GEMEINDE OFFENBERG
FASSUNG VOM 20.06.2023

BEBAUUNGSPLAN „RIEDPOINT NORD“

DECKBLATT NR. 4

„WA RIEDPOINT NORD“

7. Baugebiet "Riedpoint Nord" Deckblatt 4

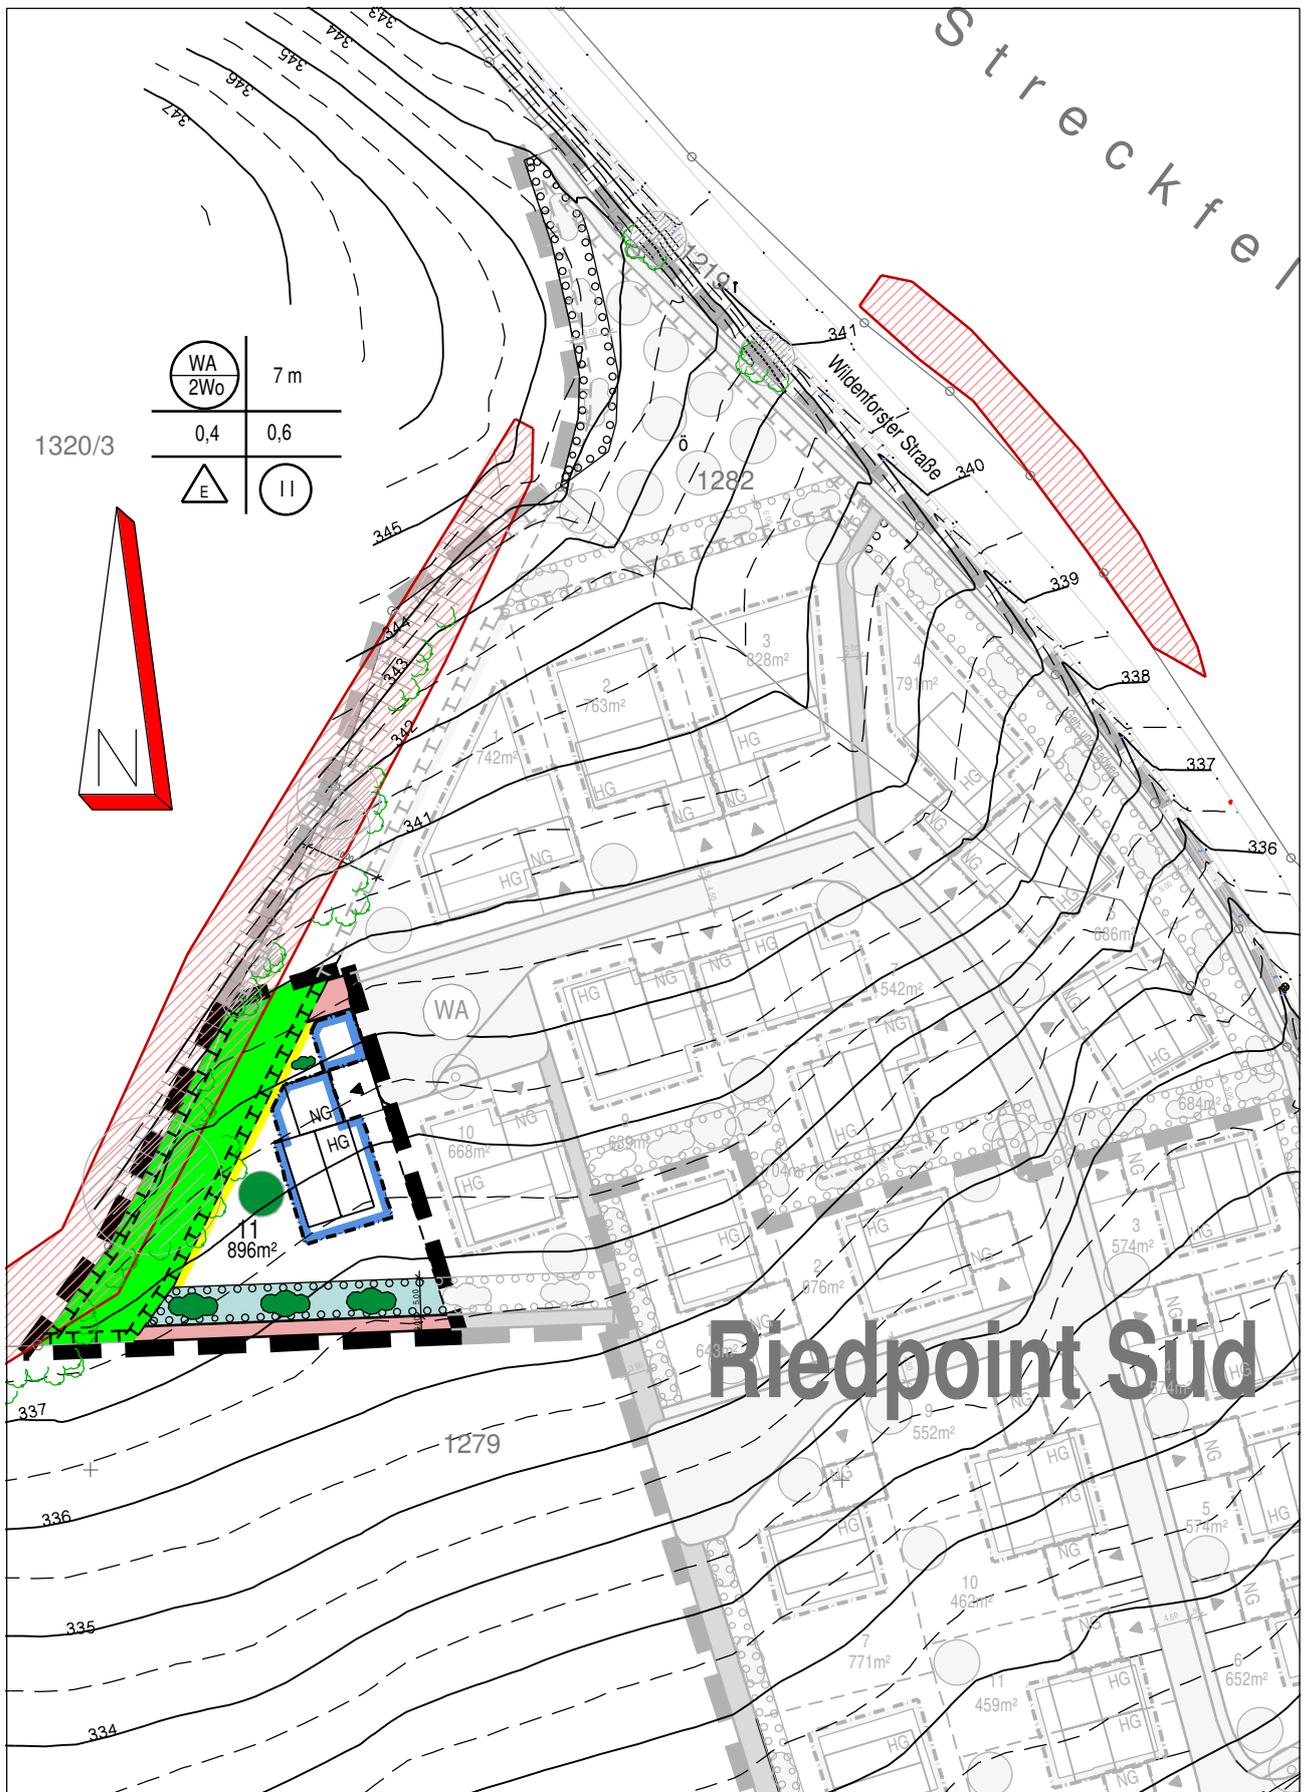
Um dem oben dargestellten Wunsch entgegen zu kommen und trotzdem die städtebauliche Grundkonzeption des Baugebietes wahren zu können, soll auf Parzelle 11 ein zusätzliches, flächenmäßig begrenzt und über Festsetzungen klar definiertes Baufenster für einen Carport entstehen. Vor dem Hintergrund, dass die Parzelle 11 über einen ausreichend langen Anschluss an den öffentlichen Verkehrsraum verfügt und der Carport direkt an diesen angrenzt, ohne zusätzliche Flächen für die Zufahrt erschließen zu müssen, kann diese Änderung als verträglich gegenüber dem Gesamtkonzept verstanden werden.

Auf Parzelle 11 entsteht ein zusätzliches Baufenster für einen Carport.

Der Carport ist mit einem Gründach mit mind. 10 cm Substrataufbau und Ansaat/Bepflanzung durch heimische Arten anzulegen.

Des Weiteren ist westlich des neuen Carports ein Strauch entsprechend den grünordnerischen Festsetzungen unter 3.2.1 und 3.2.5 zu pflanzen. Der Strauch darf nicht streng zurückgeschnitten werden und ist freiwachsend zu belassen. Ein Pflegeschnitt ist zulässig.
